DODATEK Č. 1 KE SMLOUVĚ O DÍLO

- 1.1 Smluvní strany uzavřely v rámci zadávacího řízení veřejné zakázky s názvem „Sezimovo Ústí, Šafaříkova ulice – rekonstrukce vodovodu a rekonstrukce komunikace“ dne 12.03.2021 Smlouvu o dílo, jejímž předmětem je realizace stavby „Sezimovo Ústí, Šafaříkova ulice – rekonstrukce vodovodu“ (dále jen „**Smlouva o dílo**“).

Změnový list č. 01

Rekonstrukce komunikace, parkovacích ploch a chodníku ulice Šafaříkova v Sezimově Ústí
Sezimovo Ústí, Šafaříkova ulice – rekonstrukce vodovodu a rekonstrukce komunikace

PROTOKOL č.

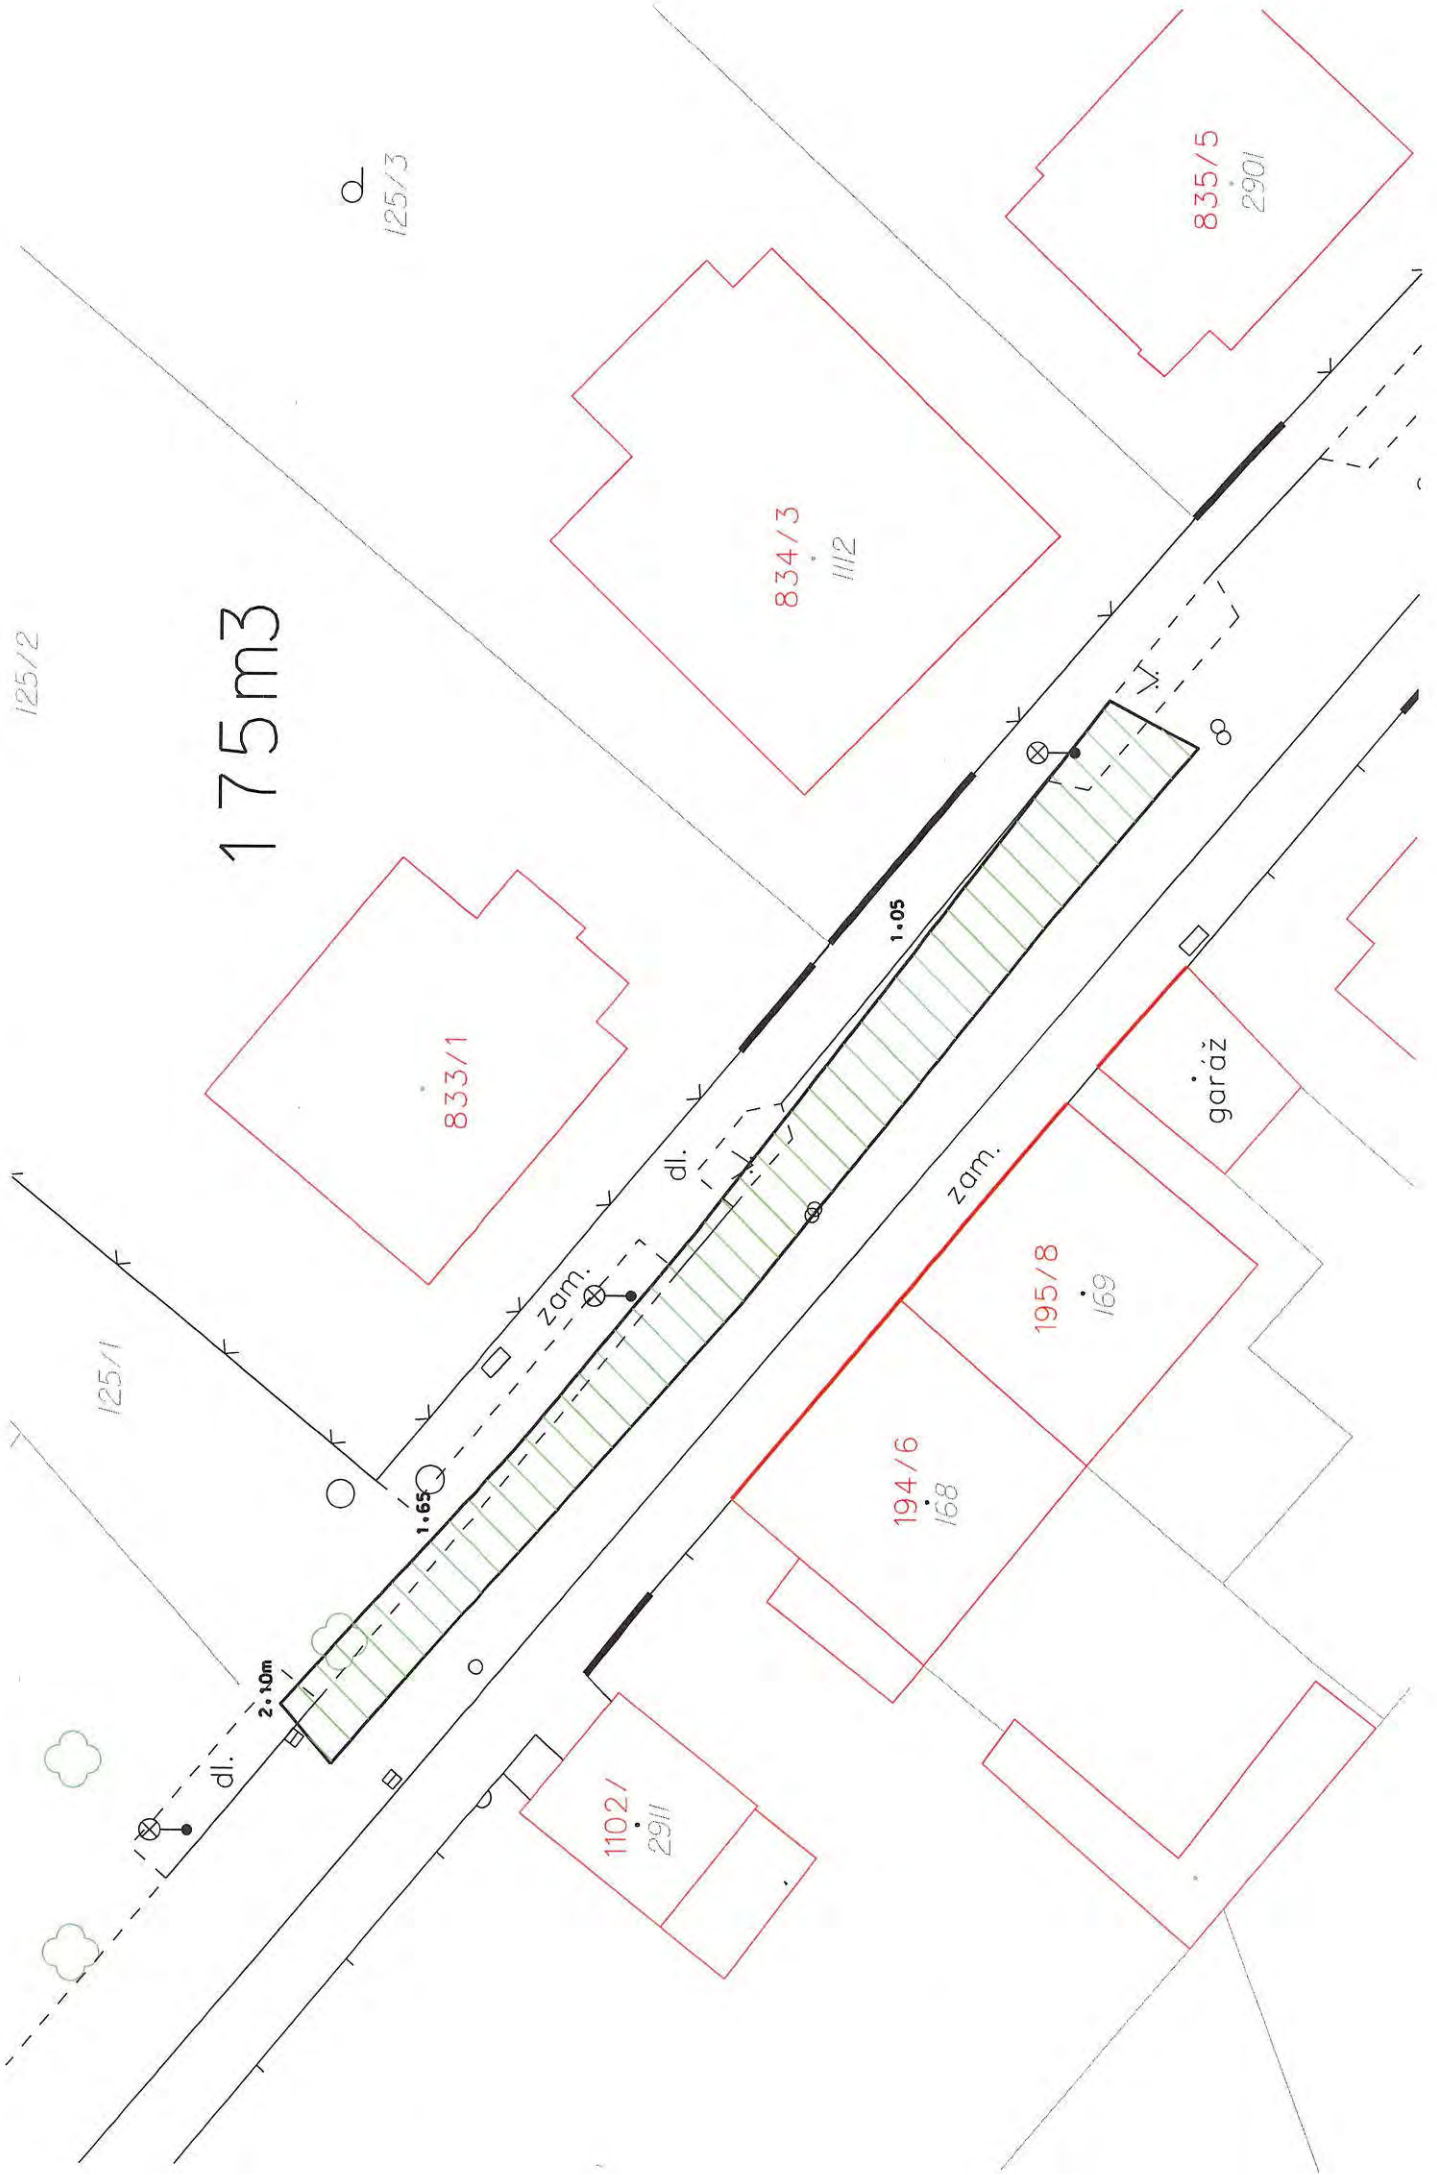
Předmět měření: kubatura skály

Dne 3.6.2021 byly zaměřeny body odkopané skály v části úseky Šafaříkovy ulice. Na základě zaměření byla vypočtena kubatura odkopané skály.

Výsledná kubatura: 175m³
